Informe Consolidado de Solicitud de Aclaraciones, Rectificaciones y/o Ampliaciones a la Declaración de Impacto Ambiental del Proyecto "PARQUE FOTOVOLTAICO LOS ALAMOS"

Nombre del Titular : ENERGIA RENOVABLE JADE SPA

Imagen 1. Vértices del área de Acopio de material eléctrico, sección oeste, según Tabla 1-8 de la DIA

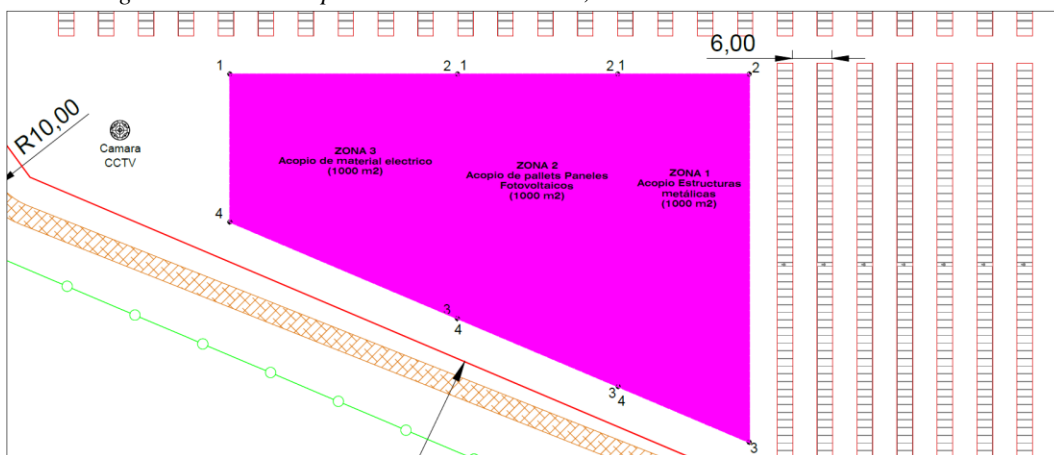
- 1.32. Respecto de la Tabla 1-8 de la DIA, se solicita al titular aclarar la posición de la instalación “*Acopio de material eléctrico*” dado que las coordenadas para la sección oeste del campo indican que esta área correspondería a lo que en el plano “*1.2.IFC_Los Alamos 605Wp 12-12-2023-OBRAS TEMPORALES*” presentado en el Anexo 1 de la DIA se indica como “*ZONA 1 Acopio Estructuras metálicas (1000 m²)*”. Se puede visualizar la discrepancia en las siguientes imágenes:

Además, se solicita al titular indicar las características de la instalación, es decir, dimensiones, pretiles, materialidad u otros, y el uso que se le dará a la instalación.

Imagen 3. Vértices del área de Batea de residuos de la construcción, según Tabla 1-8 de la DIA

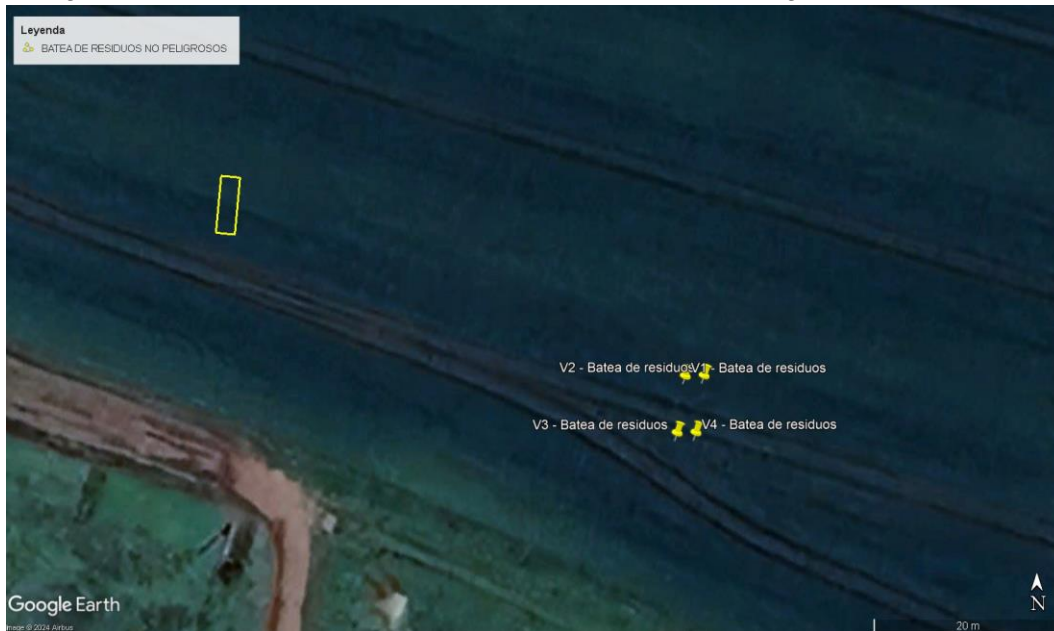
1.33. Respecto de la Tabla 1-8 de la DIA, se solicita al titular aclarar la posición de la instalación “Batea de residuos de la construcción” dado que las coordenadas la sitúan en lo que correspondería a la zona de instalación de almacenamiento de baterías BESS, de acuerdo al plano “1.2.IFC_Los Alamos 605Wp 12-12-2023-OBRAS TEMPORALES” presentado en el

Anexo 1 de la DIA y al archivo kmz “EMPLAZAMIENTO_LOS_ALAMOS_12-12-2023.kmz”. Se puede visualizar la discrepancia en la siguiente imagen:

Imagen 4. Área de residuos de la construcción, según Anexo 1.2 de la DIA

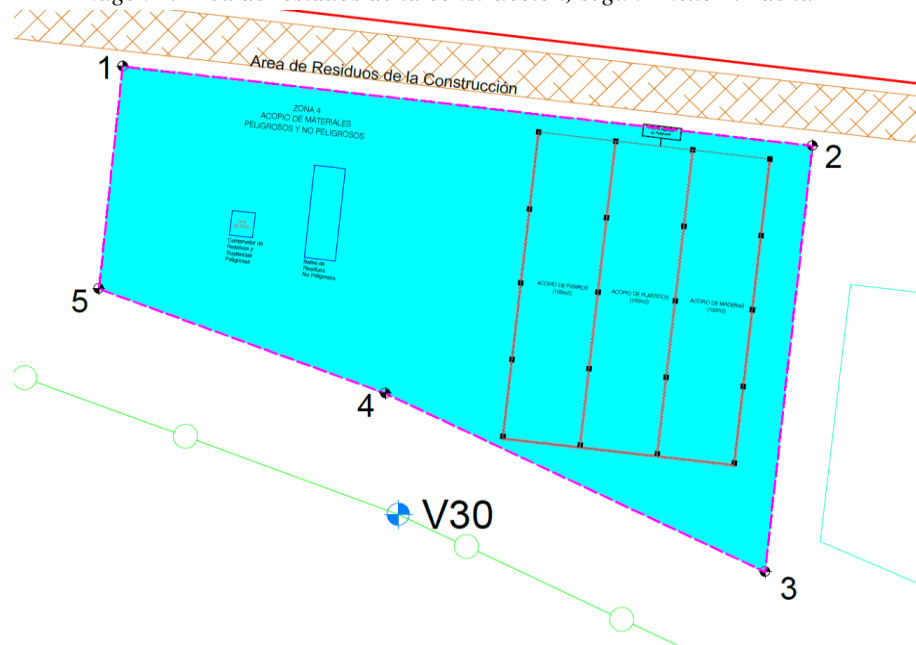
Ahora bien, en la misma línea esta área antes descrita se define tanto en el plano como en el archivo formato kmz el área del vértice como “Batea de residuos no peligrosos”, quedando como “Área de residuos de la construcción” un área más amplia que contendría a esta batea de residuos no peligrosos. Se puede visualizar esto en la siguiente imagen:
